**Kecskemét Megyei Jogú Város Önkormányzata Közgyűlése 76/2019. (IV.25.) határozat melléklete**

**ÖSSZEGEZÉS**

***Kecskemét, Településrendezési Terv 2019. évi felülvizsgálatának teljes eljárásban előresorolt tételek***

***314/2012.(XI.8.) Korm. rendelet 38.§ (1)-(2) bekezdés szerinti véleményezési szakaszban beérkezett véleményekről***

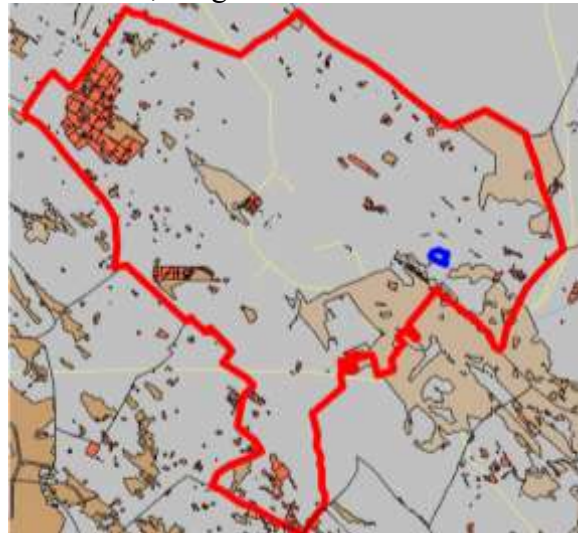
3. A **90. tétel**hez tartozó dokumentációban szereplő, a területrendezési tervekkel való összhang vizsgálata hiányos. A dokumentáció is rögzíti, hogy a módosítás területét érinti a kiváló termőhelyi adottságú szántóterület övezet, valamint a kiváló termőhelyi adottságú erdőterület övezete, ahol az OTrT alapján új beépítésre szánt terület nem jelölhető ki. A továbbiakban számítással és térképi melléklettel kéri annak igazolását, hogy az eltérés nem tér el jobban, mint 5%

- A dokumentáció azt rögzíti, hogy a módosítással érintett területet nem érinti sem a kiváló termőhelyi adottságú szántó, sem a kiváló termőhelyi adottságú erdőterület övezete (adatlap 6. oldal, „Területrendezési tervekkel való összhang” című munkarész 4. és 8. oldala)

Mivel a módosítással érintett területre ez nem vonatkozik, az igazolás nem releváns.

A kézzel határolt terület jelzi a módosítással érintett hulladéklerakó tervezet szerint kibővített területét, piros jelöli a kiváló termőhelyi adottságú erdőterületet, világosbarna a kiváló termőhelyi adottságú szántóterület övezete.

A kinagyított ábra mutatja, hogy a módosítással érintett terület meg sem közelíti a két területi tervi övezetet, így igazoló számításra nincs szükség (amelynek egyébként az egész város területére kellene vonatkozni, a módosítással érintett terület pedig ehhez képest elenyésző)

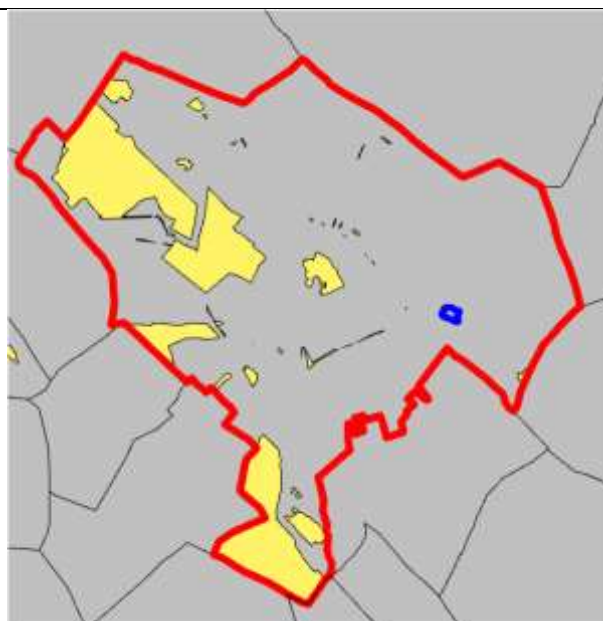
<p>- A településszerkezeti tervlapokon nem szerepelnek a helyrajzi számok, kéri azok pótlását</p> <p>- Az adatlap szerint a 0737/11-12 hrsz-ú ingatlanok K-Hull-0122 építési övezetből K-Hull-0145 építési övezetbe kerülnek. Ezzel szemben a teljes módosítási terület K-Hull-8145 építési övezetbe került. Kéri ennek tisztázását.</p> <p>- A 0737/9 hrsz-ú telek északi és nyugati telekhatára mentén véderdő sáv tervezett. Tekintettel arra, hogy az Ev övezet építési szempontú besorolás- annyit jelent, épületet elhelyezni nem lehet, a konkrét fásítást nem követeli meg. A környező területek védelme érdekében szakmailag célravezetőbbnek tartja azonos szélességű beültetési kötelezettség előírását.</p>	<p>fel van tüntetve (1:8000) A megbízó és a tervező neve, adatai a dokumentáció címlapján szerepel, amellyel a végső véleményezésre bocsájtott dokumentáció kiegészül.</p> <p>- településszerkezeti tervlapok a módosításhoz nem készültek, az adatlapon és a határozattervezetben bemutatott változások az 1:25000 méretarányú nyomtatási léptékben megrajzolt településszerkezeti tervlapról készült „kivágatok”. Ebben a léptékben a helyrajzi számok olvashatatlanok, értelmezhetetlenek és zavarók. Természetesen a „kivágat” léptékében feltesszük a helyrajzi számokat, de ez léptékhelyes nyomtatásban már nem lesz látható, csak egy olvashatatlan foltként jelenik meg. Egyébként a térinformatikai feldolgozás és használat ezt szükségtelenné is teszi.</p> <p>- A hivatkozott szöveg kizárólag az adatlap első sorában szerepel, amellyel a módosítás elindult az előzetes tájékoztatási szakaszban. Ezt a tervezés során utólag már – az azonosíthatóság érdekében- nem változtatjuk. Tartalmi változás a tervezet szerint mindössze a kialakítható legkisebb telekterület meghatározása, a tervezet egyéb tartalmi elemet nem módosít. Az eltérés okát az adatlap 16. oldalán indokoltuk, vagyis azért volt rá szükség, mert egy területbővítés során a „kialakult” telekterület nem, vagy csak nehezen értelmezhető lenne.</p> <p>- A hivatkozott véderdősáv <u>nem tervezett, ez a hatályos tervben is véderdő</u>, mindössze a módosítás során ezt nem soroltuk át K-Hull övezetté. Ez a terület a hulladéklerakó üzemeltetőjének tulajdonában van. Az előzetes tárgyalások során a hulladéklerakó üzemeltetője vállalta, hogy az eddig természetben még meg nem valósult véderdőt betelepíti. Ez hosszú távon garancia az erdő fennmaradására is, és sokkal célravezetőbb, mint az ültetési kötelezettség jelölése. Az ültetési kötelezettség teljesítése ugyanis a használatbavételi engedélyezési eljárás során még teljesül, de az évek során ezek a beültetett területek „elfogynak”, vagyis tervezett szerepüket csak ideiglenesen töltik be. Ezen felül kötelező 40 % zöldfelületi fedettség, amelynek teljesítését az adatlap 16. oldalán részletesen elemeztünk. Ezen felül még ültetési kötelezettséget a terven ábrázolni</p>

A légifotón jól látszik, hogy a meglévő hulladéklerakó területe csaknem teljesen lefedett egyrészt a depónia térrel, másrészt épülettel illetve manipulációs térrel.

Ezekon a területeken a növénytelepítés fizikailag nem lehetséges, a rekultiváció ideje alatt pedig a depónia területet földdel borítják és gyepesítik. Többszintes növényzettel történő betelepítése tehát hosszú távon nem végrehajtható. A fejlesztési területre vonatkozóan pedig fent leírtuk indokainkat.
